# 改善箇所説明図

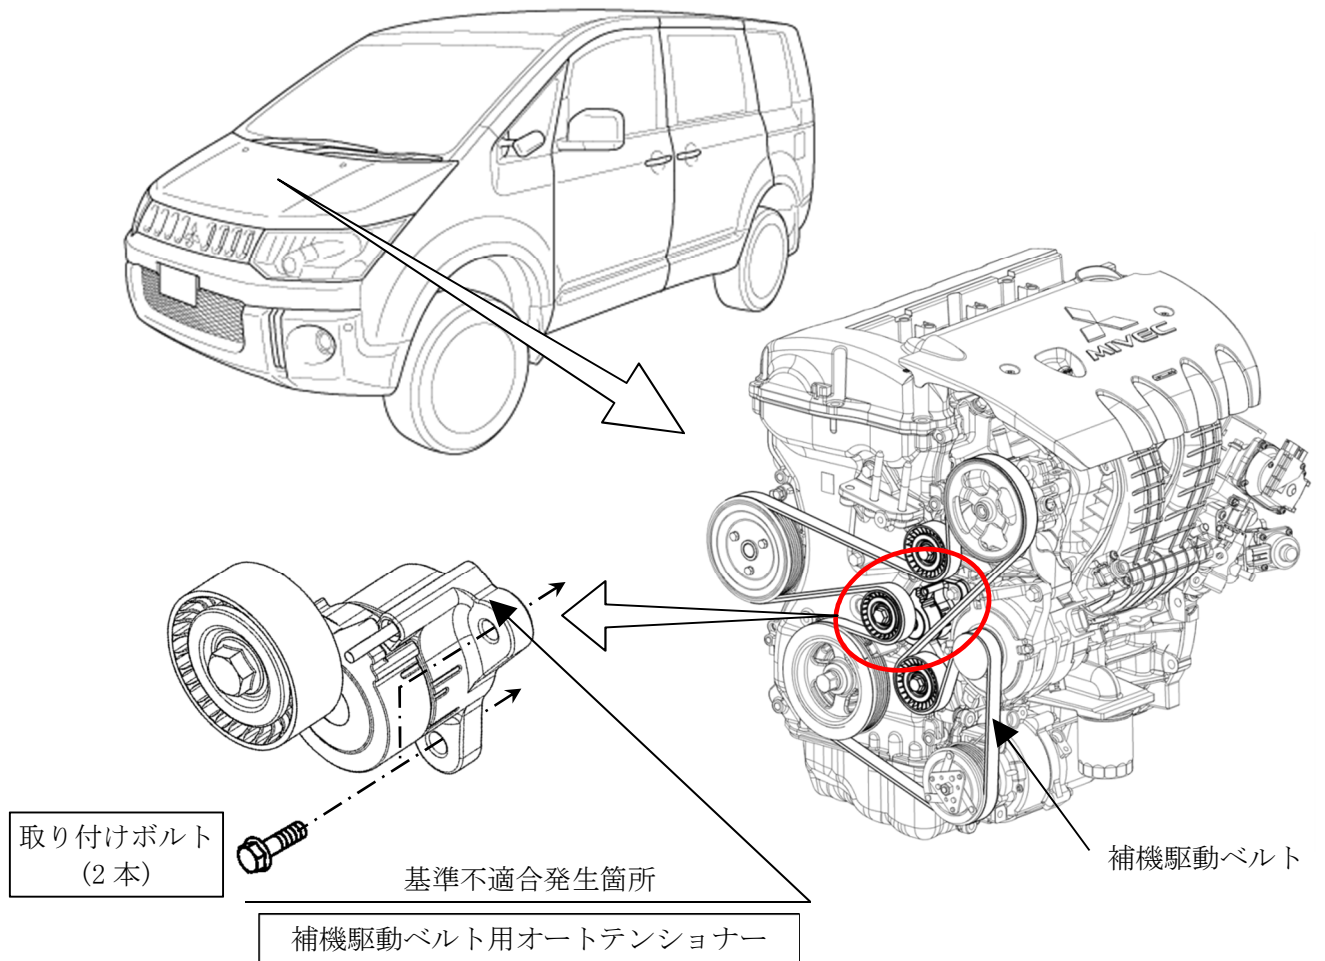
エンジンの補機駆動ベルト用オートテンショナーにおいて、取り付けフランジ部の形状が不適切なため、オートテンショナーのベアリングが経年変化で摩耗し摺動抵抗が増大した状態で高負荷運転を繰り返した場合にフランジ部に亀裂が発生することがある。そのため、そのまま使用を続けるとフランジ部が破損し、最悪の場合、当該ベルトが外れ、警告灯が点灯し、ステアリング操舵力が増大するとともに、バッテリー上がりやオーバーヒートに至るおそれがある。

全車両、点検のうえ、補機駆動ベルト用オートテンショナーが対策前品の場合は取り付けボルトとともに対策品と交換する。

注：図中の  内は、交換する部品を示す。
